Mission régionale d'autorité environnementale

Avis délibéré en date du 12 mars 2020 de la Mission régionale d'autorité environnementale d'Île-de-France sur le projet d'aménagement hydraulique de la Bassée en Seine-et-Marne, et sur la mise en compatibilité des plans locaux d'urbanisme (PLU) de Balloy et de Gravon (Seine-et-Marne) avec la première phase du projet dite « site pilote »

Synthèse de l'avis

Illustration 1: Localisation des espaces endigués du projet d'aménagement de la Bassée (source : étude d'impact, tome 2, page 17)

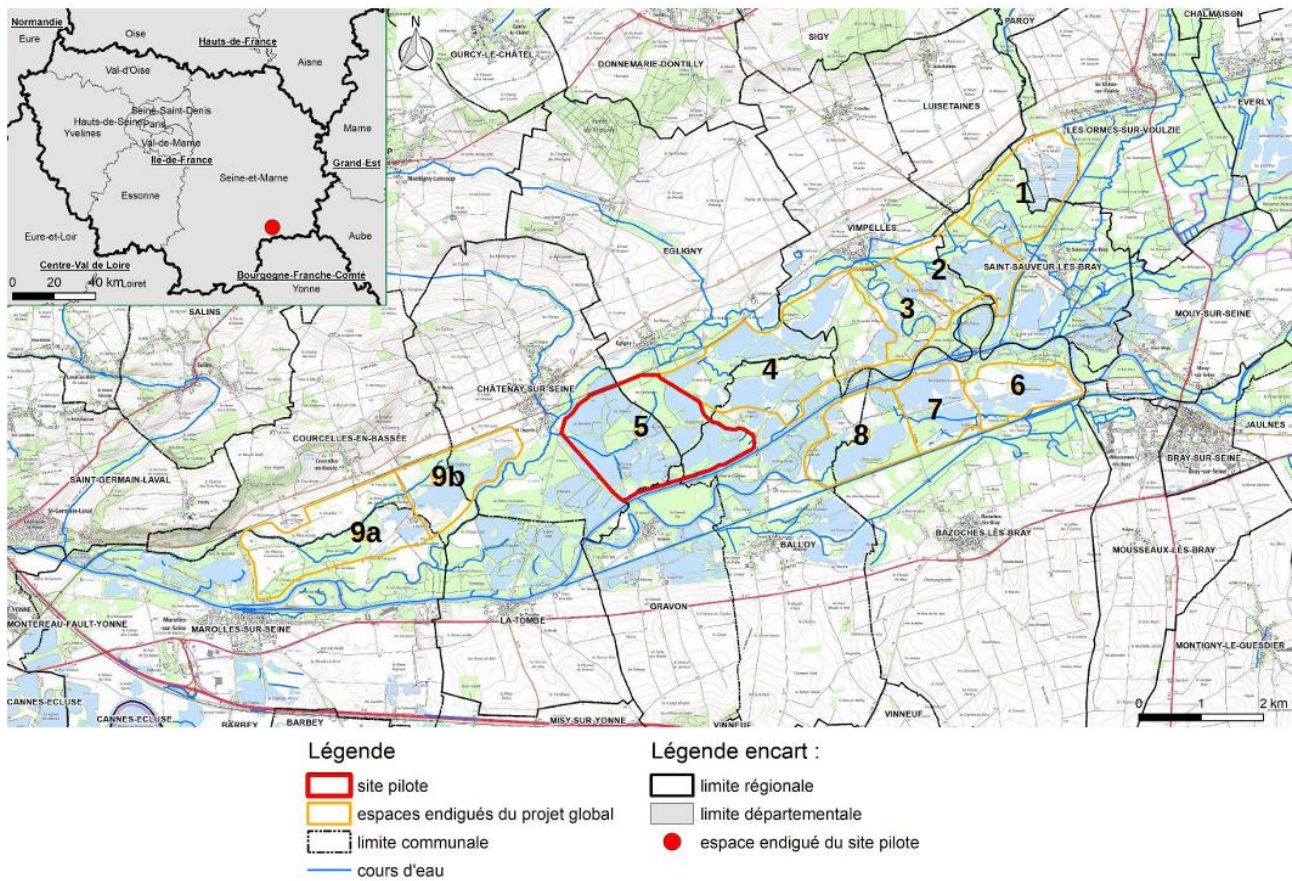
9 Le dossier indique que le projet global est constitué de 9 casiers, alors que les plans présentés font apparaître 10 espaces endigués (dont le 9a et le 9b). Le dossier devrait expliquer pourquoi ces espaces 9a et 9b ont été comptabilisés comme un seul casier.

Illustration 2: Localisation du site pilote et des sites de valorisation écologique (source : étude d'impact, tome 2, page 454)

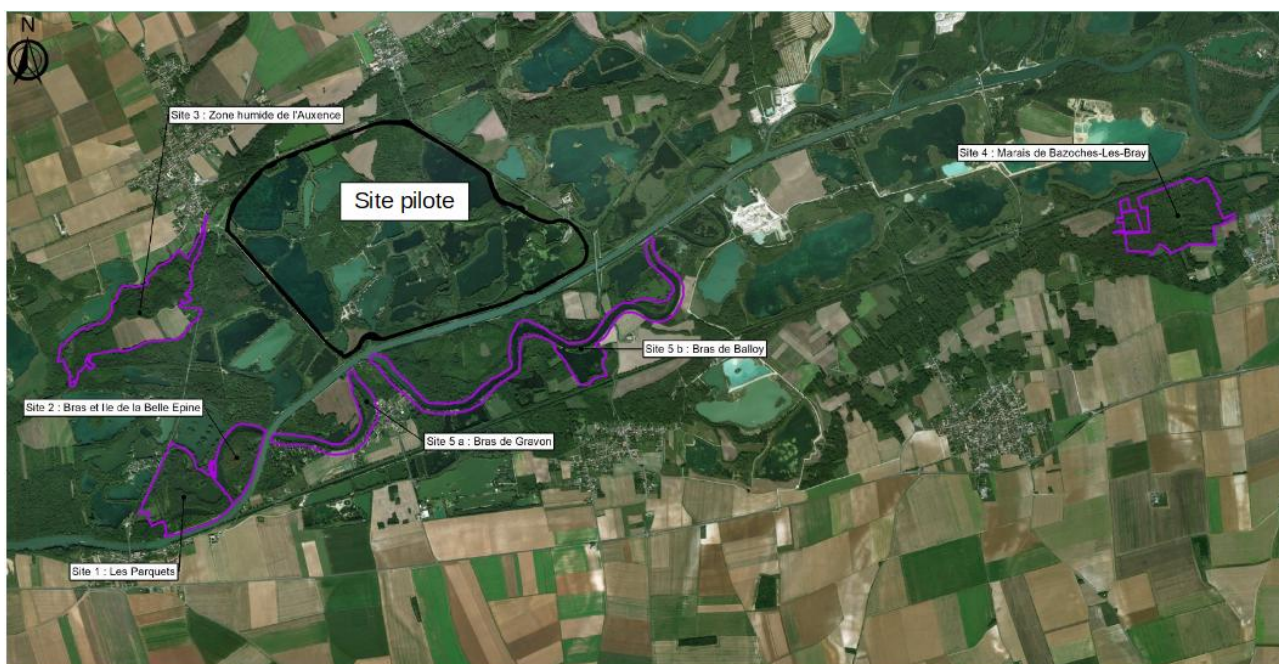
La MRAe recommande de préciser les objectifs, les caractéristiques générales et le volume indicatif des actions de valorisation écologique comprises dans le projet global.
